Réf : SEVS-SDPP2-23-06-109

**AVIS DE L'AUTORITÉ ENVIRONNEMENTALE**

**relatif au projet de construction du second grand site de l'administration  
centrale des ministères sociaux et sur la mise en compatibilité du PLU de  
Malakoff (92)**

Figure 2 – Future division foncière (Etude d'impact p48). Le périmètre du projet en phase exploitation ne concerne que le foncier Ministères.

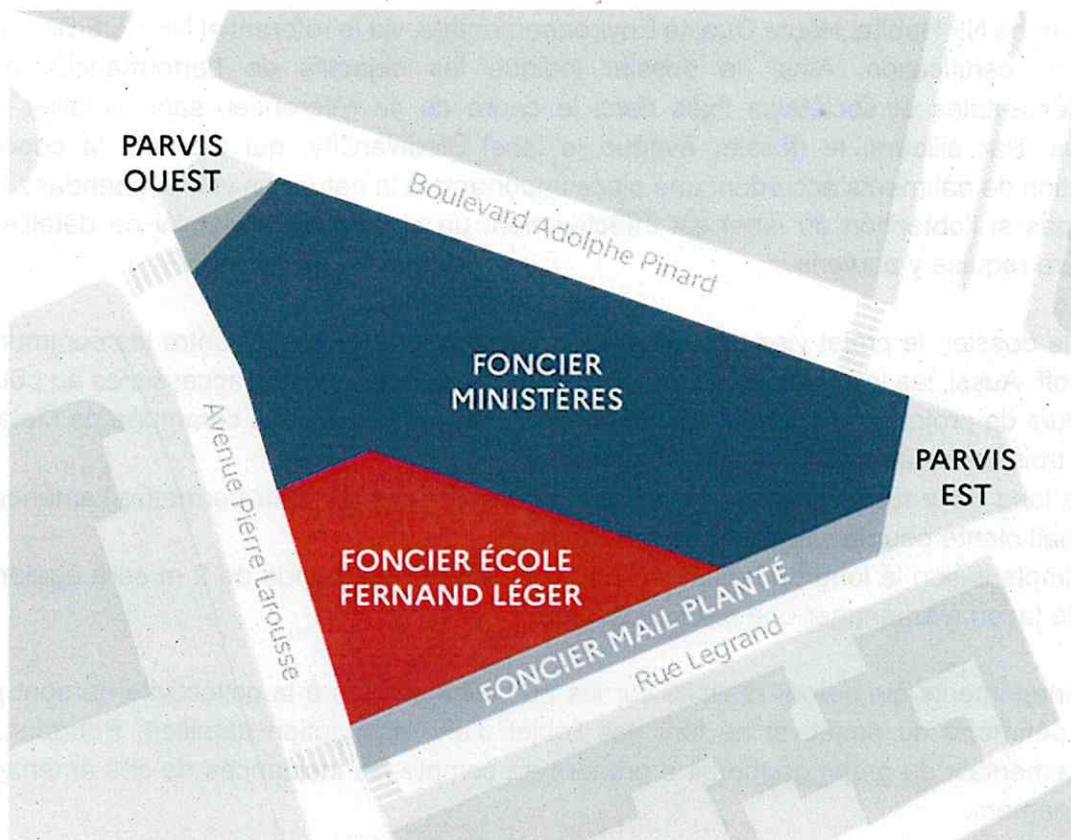
Les aménagements qui seront réalisés sur les parcelles cédées à la collectivité ne sont pas intégrés dans le périmètre du projet, et ne font pas l'objet d'une description détaillée. Pourtant, l'évaluation environnementale du projet gagnerait à prendre en compte les incidences de ces aménagements sur l'environnement.

***En ce qui concerne les aménagements qui seront réalisés sur les parcelles cédées à la collectivité ainsi que leurs incidences sur l'environnement, l'autorité environnementale recommande d'actualiser dès à présent l'étude d'impact avec les données disponibles, et d'apporter des précisions ultérieurement dans le cadre d'une actualisation future de l'étude d'impact.***

Figure 4 – Nouveau secteur UEa correspondant au plan masse du SGSAC dans le zonage du PLU de Malakoff modifié (Etude d'impact p413).

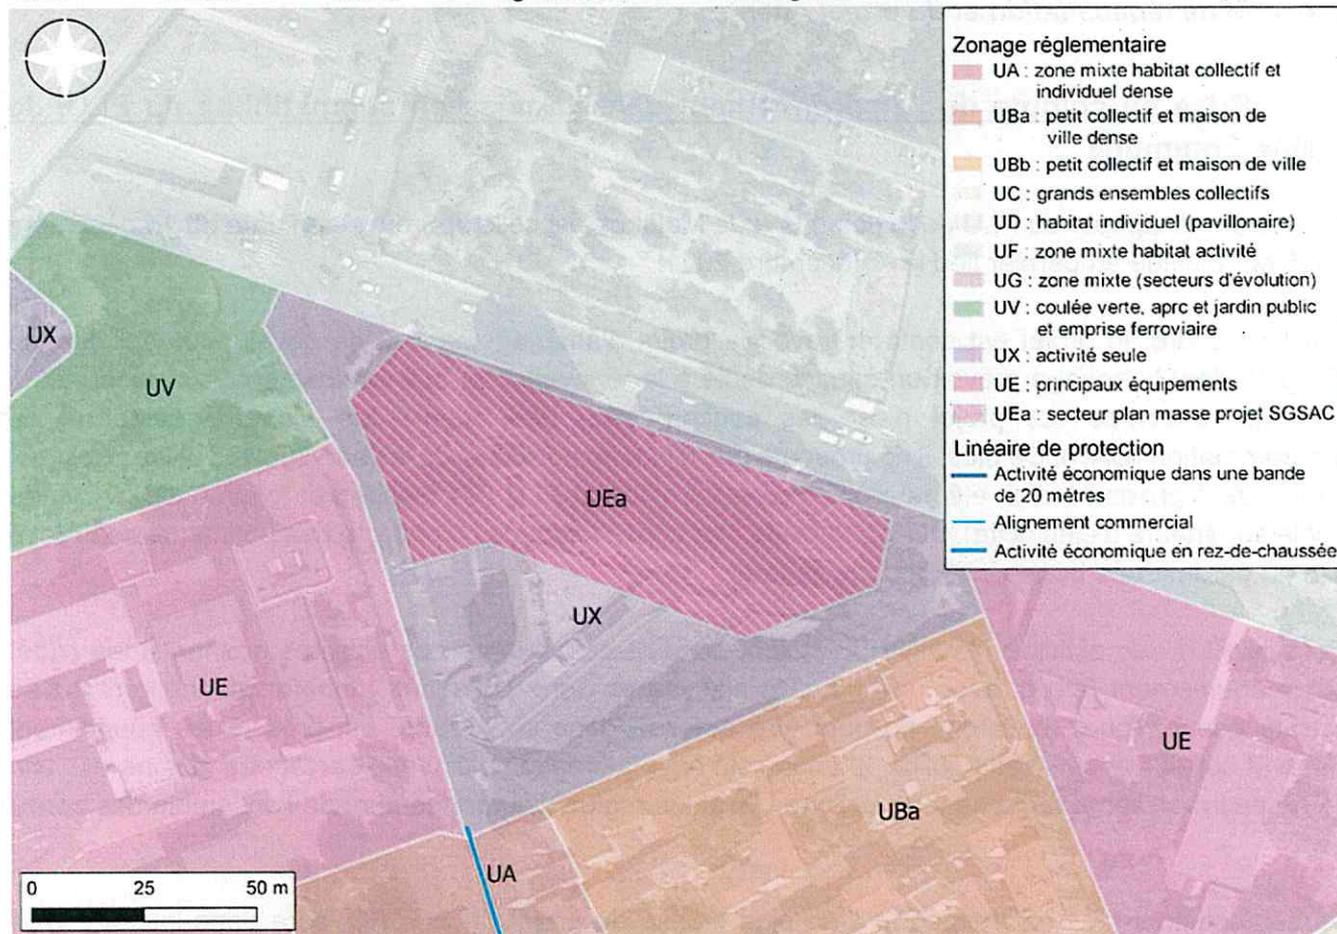
Or, le projet ne prévoit que 30 % d'espaces végétalisés, et aucun espace de pleine terre. Le secteur UEa devra donc également déroger à ces dispositions.

La dérogation accordée au zonage UEa, qui permettra l'élimination des espaces de pleine terre et la réduction des espaces végétalisés à moins de 35 %, aura des incidences négatives sur la biodiversité et les milieux naturels. Ces incidences seront cependant limitées au périmètre du plan de masse du projet SGSAC. Le pétitionnaire tempère ces incidences en avançant que le projet pourrait libérer de l'espace une cour d'école végétalisée. Cependant, ces aménagements n'étant pas incorporés au périmètre de l'évaluation environnementale, ils ne sont pas décrits dans le dossier et ne font pas l'objet d'engagement de la part du pétitionnaire.

Le dossier établit que le projet d'école répondra « à minima » à la règle des 35 % de surfaces traitées en espaces végétalisés. Cependant, pour que l'îlot dans son ensemble respecte ce seuil, les aménagements qui seront réalisés sur les parcelles cédées à la collectivité devront tendre vers des objectifs plus ambitieux encore (environ 42 %, calculé par les rapporteurs).

***L'autorité environnementale recommande de démontrer que les incidences de la création du zonage UEa sur les espaces de pleine terre et les espaces végétalisés seront effectivement atténuées par les aménagements qui seront réalisés sur les parcelles cédées à la collectivité.***
